Nieuwe inplanting

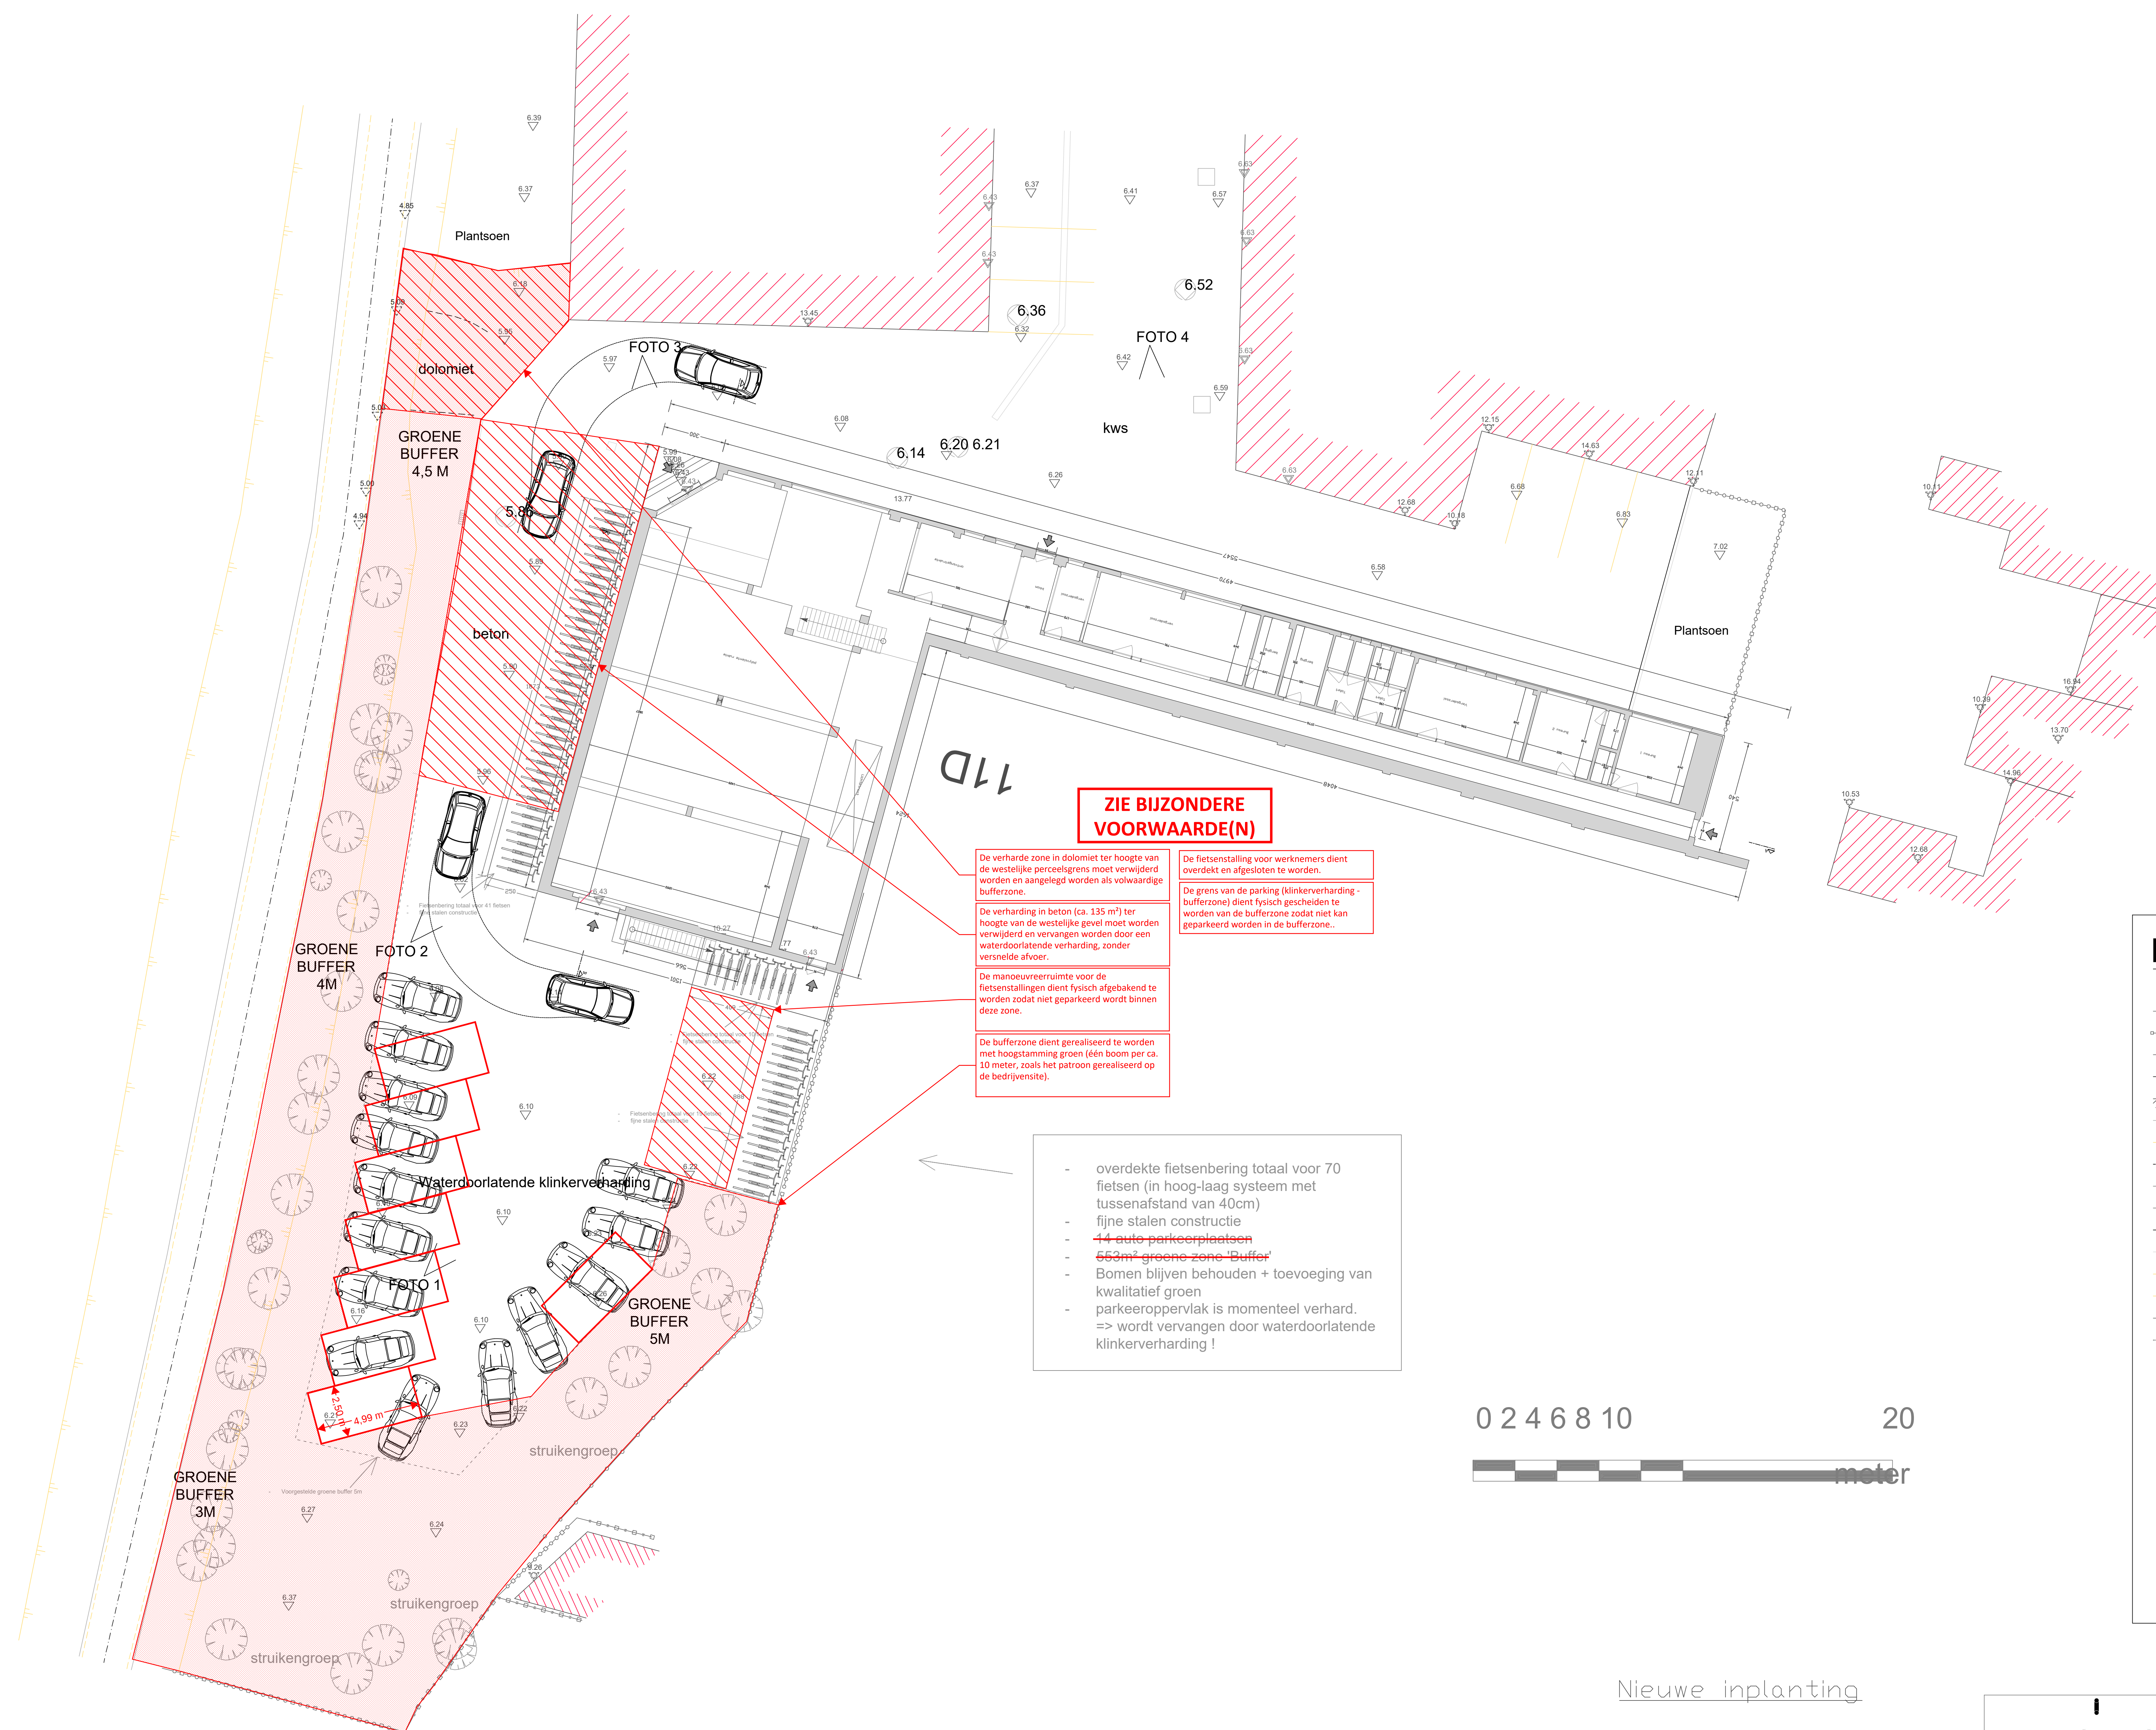
**ZIE BIJZONDERE
VOORWAARDE(N)**

- De verharde zone in dolomiet ter hoogte van de westelijke perceelsgrens moet verwijderd worden en aangelegd worden als volledige bufferzone.
- De verharding in beton (ca. 135 m²) ter hoogte van de westelijke gevel moet worden verwijderd en vervangen worden door een waterdoorlatende verharding, zonder versnelde afvoer.
- De manoeuvreerruimte voor de fietsenstallingen dient fysiek afgebakend te worden zodat niet geparkeerd wordt binnen deze zone.
- De bufferzone dient gerealiseerd te worden met hoogstamming groen (één boom per ca. 10 meter, zoals het patroon gerealiseerd op de bedrijvensite).
- De fietsenstalling voor werknemers dient overdekt en afgesloten te worden.
- De grens van de parking (klinkerverharding - bufferzone) dient fysiek gescheiden te worden van de bufferzone zodat niet kan geparkeerd worden in de bufferzone..

- overdekte fietsenbering totaal voor 70 fietsen (in hoog-laag systeem met tussenafstand van 40cm)
- fijne stalen constructie
- ~~14 auto parkeerplaatsen~~
- ~~553m² groene zone 'Buffer'~~
- Bomen blijven behouden + toevoeging van kwalitatief groen
- parkeeroppervlak is momenteel verhard. => wordt vervangen door waterdoorlatende klinkerverharding !
